<b>Date :</b> Le 3 mars 2015 march 3 <sup>rd</sup> , 2015	<b>Addenda/Addendum :</b> A-E-01
<b>À :</b> Agence spatiale canadienne Canadian Space Agency 6767, Route de l'Aéroport St-Hubert (Québec) J3Y 8Y9	<b>Projet :</b> Amélioration de conditions ambiantes <b>Project :</b> Improvements of ambient conditions
	<b>N° Rochon :</b> 13-009-F <b>N° ASC:</b> 2014-05
	<b>Propriétaire :</b> Agence spatiale canadienne Canadian Space Agency
<b>Att. :</b> Mme Claudine Morin	
<b>Distribution :</b> Josée Brassard (ASC), Alain Dion (ASC)

Projet: PAVILLON 8 - AMÉLIORATION DE CONDICTIONS  
 AMBIANTES/IMPROVEMENTS OF AMBIENT CONDITIONS

ADDENDA / ADDENDUM  
 A-E-01

Date:	2015-03-03	Dessin no.	De
Echelle:	1:100	AE1-1	2
Préparé:	F. GAGNON, ing.

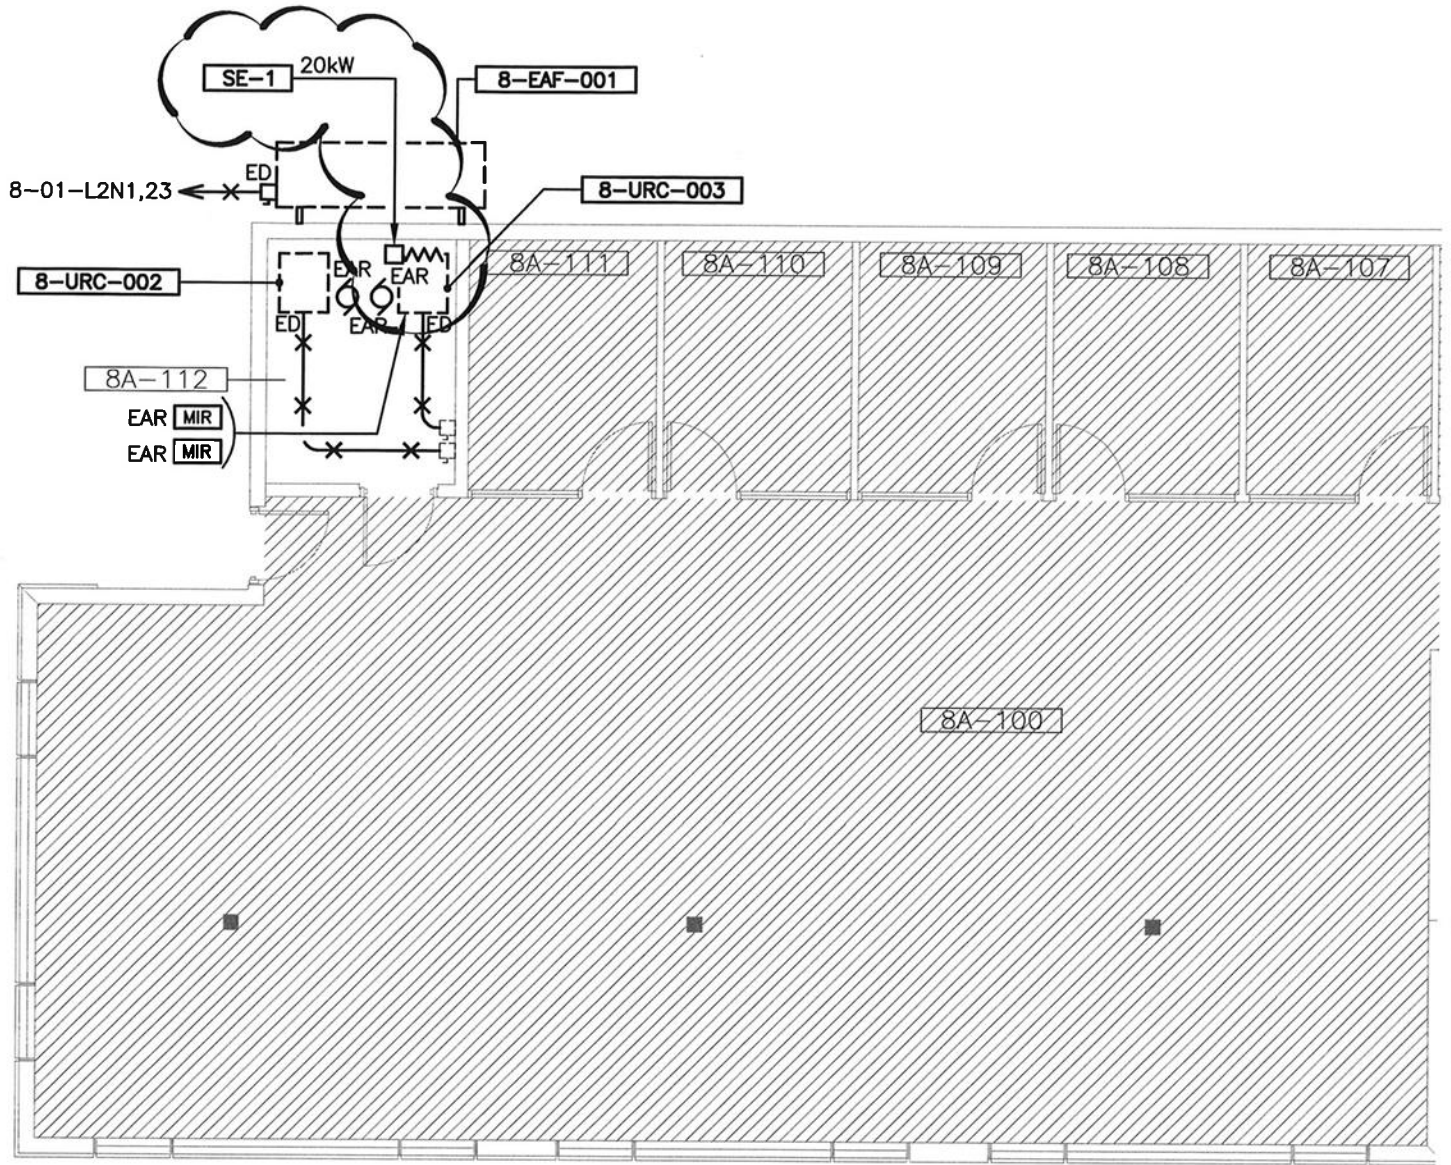
1. Débrancher et rebrancher le serpentin SE-1 relocalisé par l'entrepreneur en ventilation, prolonger les conducteurs c/a conduit au besoin. Voir dessins AE1-1 et AE1-2.

1. Disconnect and reconnect the SE-1 duct heater relocated by the ventilation contractor, extend conductors c/w conduit to the need. See drawings AE1-1 and AE1-2.
